**Modulo per la presentazione delle osservazioni per i piani/programmi/progetti sottoposti a procedimenti di valutazione ambientale di competenza statale**

**ID: Codice procedura (ID\_VIP/ID\_MATTM): 12691**

**“Progetto di un impianto eolico denominato “Pitigliano” ubicato nei comuni di Pitigliano (GR) e Sorano (GR) costituito da 20 (venti) aerogeneratori di potenza nominale 7,0 MW per un totale di 140,0 MW con relative opere connesse ed infrastrutture indispensabili”**

**Immagine 3. Cumulo di una parte di impianti eolici, fotovoltaici e geotermici industriali in progettazione ed esistenti intorno all’eolico industriale “Pitigliano”.**

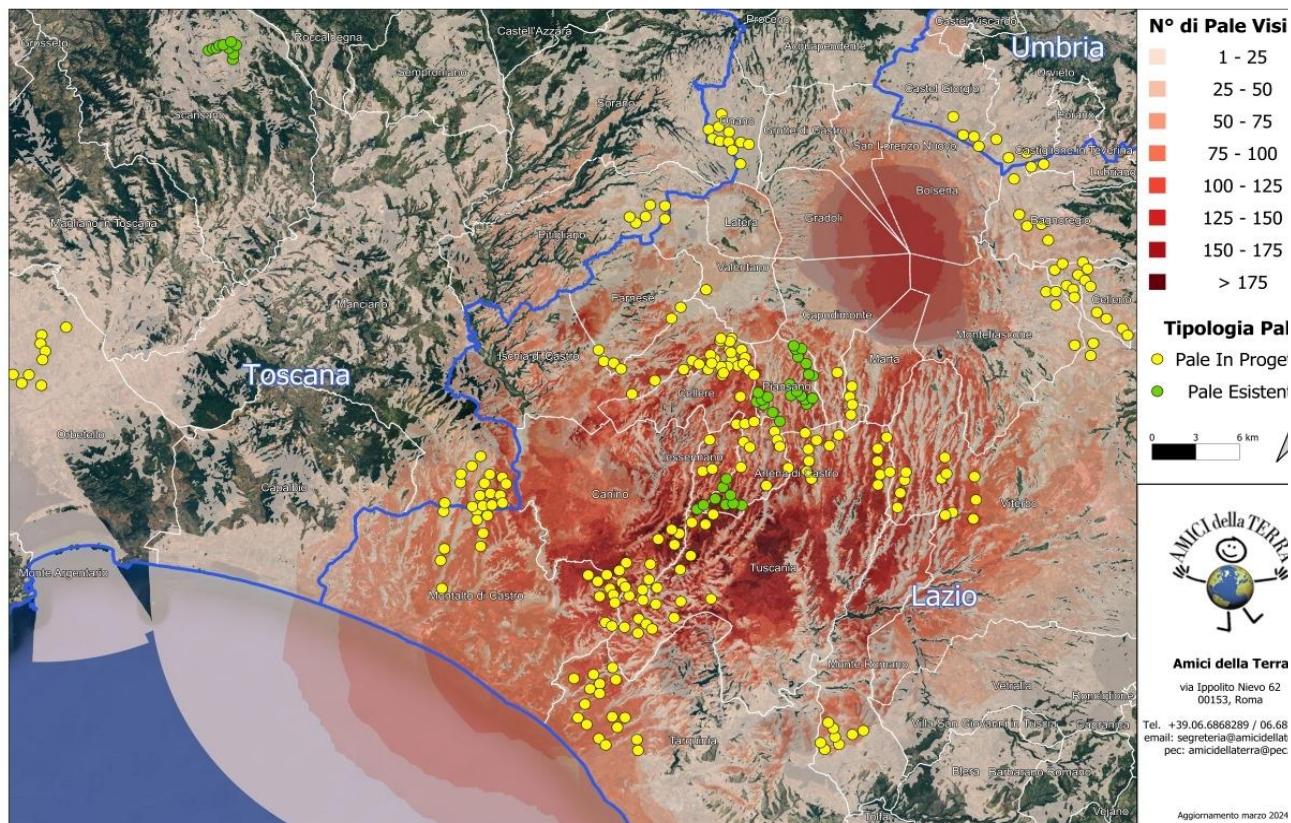
Beni Culturali “*Ambito paesaggistico, geologico e geomorfologico dell’orlo della caldera di Latera ...*” Non vengono nemmeno citati gli impianti eolici in progetto al MASE, il “Rempillo” (6 aerogeneratori) e un altro in verifica amministrativa di 14 aerogeneratori e 72, 6 MW. Ad oggi nei territori di Pitigliano, Sorano e in quello limitrofo potenzialmente potrebbero essere insediati 40 aerogeneratori alti 200 metri e larghi 170. Ma la proponente non cita neanche altri impianti che creerebbero il cumulo e quindi maggiore impatto. Infatti, sul territorio della “Città del Tufo” (Sorano e Pitigliano) impatterebbero anche l’impianto eolico “Montarzo” di Onano con 13 aerogeneratori con le dimensioni ricordate, l’altro eolico industriale nel territorio di Valentano con sette aerogeneratori (stesse dimensioni), gli impianti di Farnese con un minieolico di 3 Torri alte 60 metri già installate in località Poggio del Crognolo e l’impianto eolico industriale “Vallerosa” (7 aerogeneratori alti 200 metri e larghi 158 metri) in procedura VIA presso la Regione Lazio. Inoltre, altri impianti del minieolico già presenti a Valentano, Cellere e Piansano e due progetti eolici industriali con le stesse dimensioni (200 m x 170 m) nel Comune di Ischia di Castro. La valutazione del cumulo non prende neanche in considerazione gli impianti industriali di fotovoltaico e agrivoltaico in progetto a Farnese, Valentano, Ischia di Castro, Cellere. L’impianto geotermico in procedura Via al MASE, progettato nella Caldera di Latera. Quindi è stata effettuata una valutazione del potenziale impatto cumulativo non veritiera a dispetto di quanto affermato dalla proponente che sostiene di aver preso in considerazione uno spazio di 10 km intorno al suo impianto per gli impatti che si creerebbero.

Riguardo al cumulo degli impianti FER, le mappe prodotte dalla proponente riguardano, come già evidenziato, soltanto una parte molto piccola degli impianti FER dell'area intermedia e vasta e in particolare di quelli eolici che contribuiscono a creare un notevole cumulo e la saturazione del territorio tosco laziale. Riguardo al cumulo dei soli impianti eolici si riporta la mappa dell'intervisibilità degli impianti eolici elaborata dall'Associazione nazionale “Amici della Terra”.

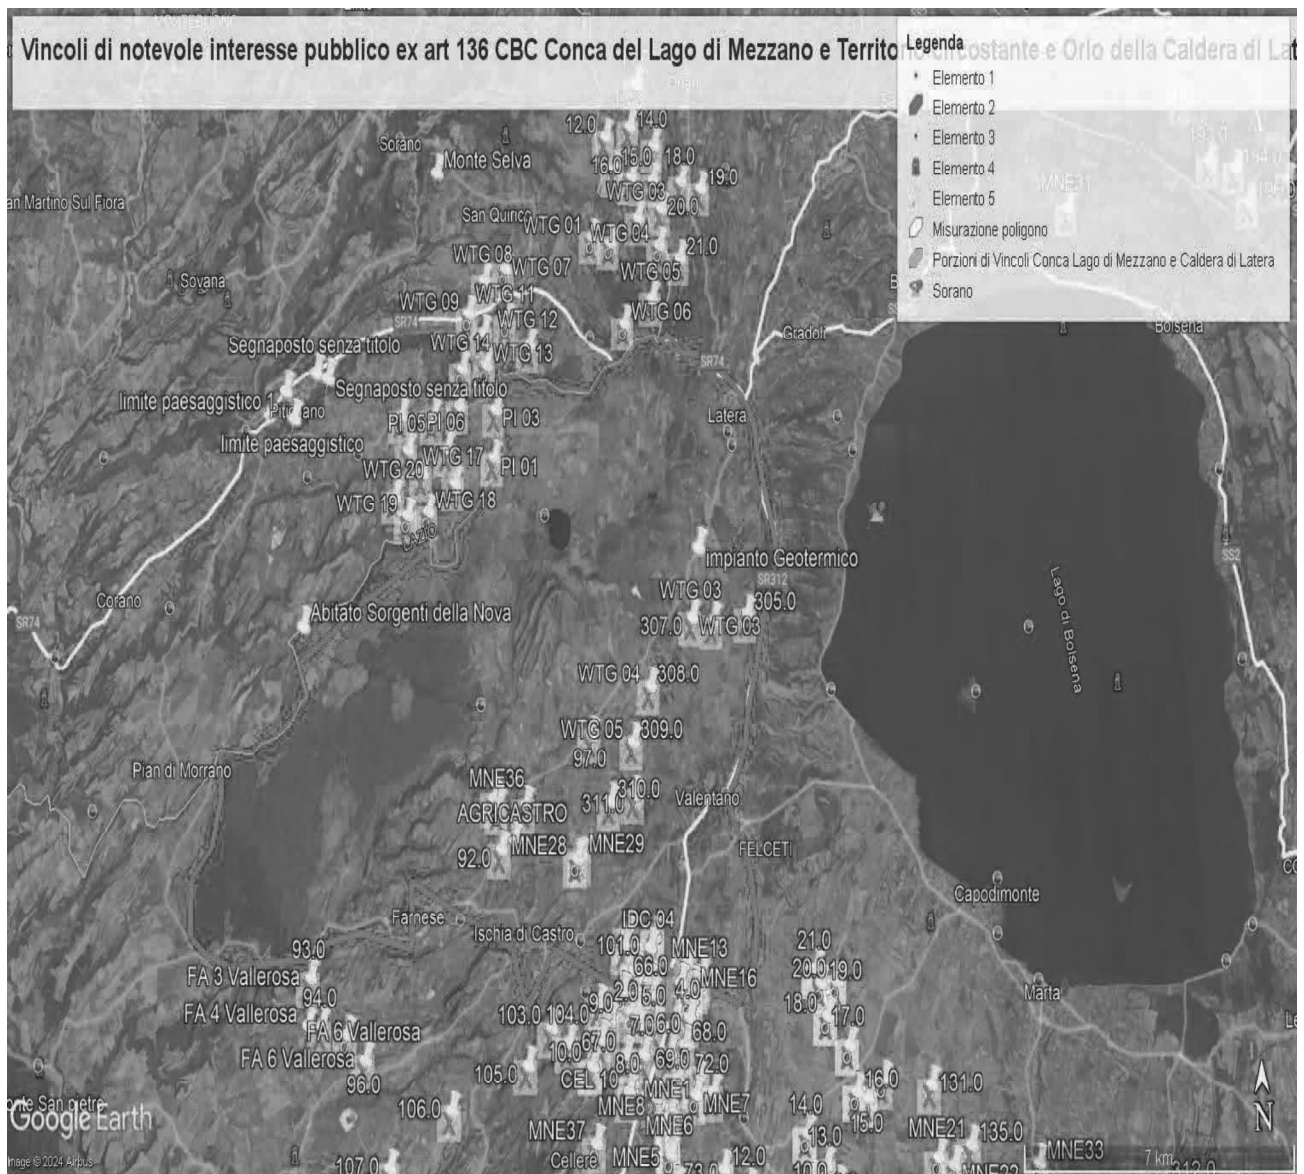
Al contrario si evidenzia che l'impianto eolico industriale citato non solo ricadrebbe con tutti e 20 gli aerogeneratori all'interno delle fasce di rispetto di 3 km di due vincoli paesaggistici di notevole interesse pubblico esistenti nella Regione Lazio e con una parte di essi nel vincolo paesaggistico del Centro abitato di Sorano ( GR) quindi in aree non idonee all'installazione di impianti di energia rinnovabile. Addirittura, alcuni aerogeneratori sarebbero ubicati a poche centinaia di metri dai perimetri dei due vincoli paesaggistici laziali ex art 136 del CBC.

Come è illustrato nell'immagine si ribadisce che l'impianto industriale "Pitigliano" ricade completamente all'interno delle fasce di rispetto dei due vincoli di notevole

**IMMAGINE n. 2** Impianto eolico industriale “Pitigliano” e distanze aerogeneratori dai Vincoli della Conca del Lago di Mezzano...

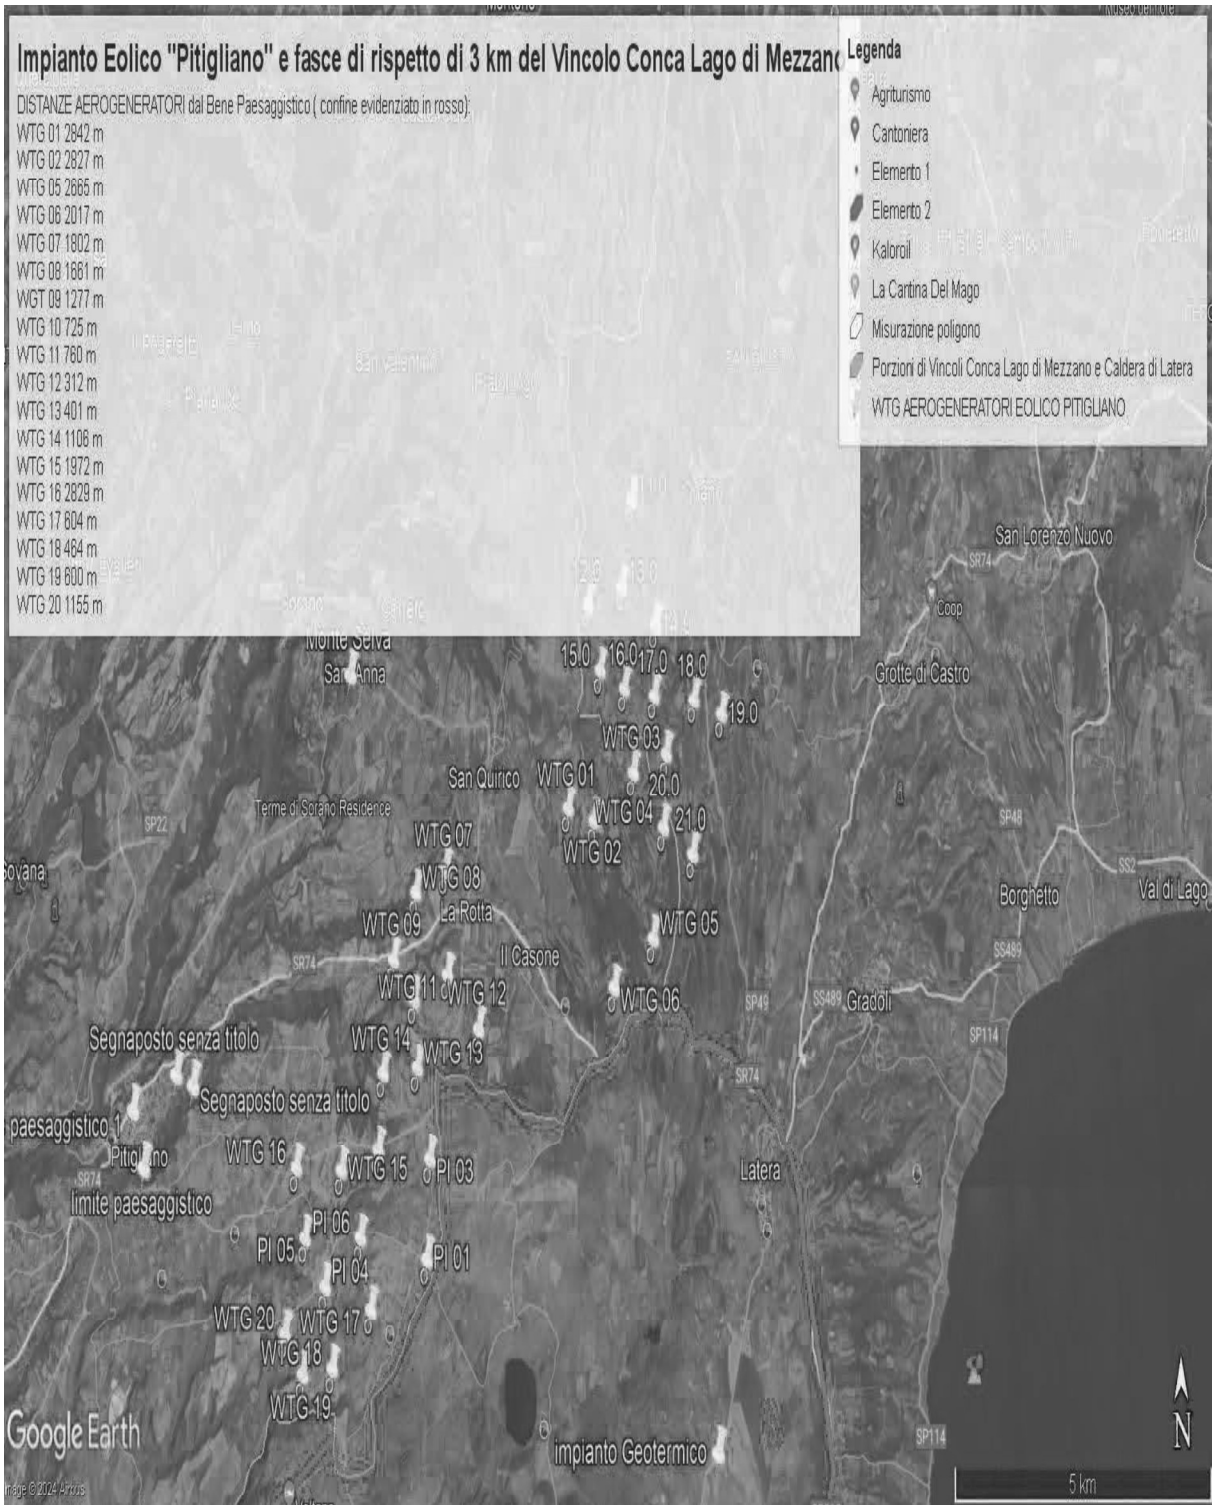
ma nelle sue immediate vicinanze ( a soli 100 metri i primi due aerogeneratori) oltre ad impattare sul territorio e sulle economie di cinque Comuni del Lazio (Farnese, Onano, Latera, Valentano, Grotte di Castro e Gradoli ) si trova nelle fasce di rispetto dei Beni di notevole interesse pubblico come si è evidenziate nelle Osservazioni precedenti e crea degli impatti negativi anche sui beni naturalistici come verrà dettagliato nell'Osservazione relativa alla Vinca. Inoltre, andrebbe a sommarsi al già enorme cumulo di impianti eolici e fotovoltaici e geotermici che creano una elevata criticità ambientale nella provincia di Viterbo e interferiscono anche con il territorio toscano come si può vedere dalle varie immagini dell'Allegato n. 1.
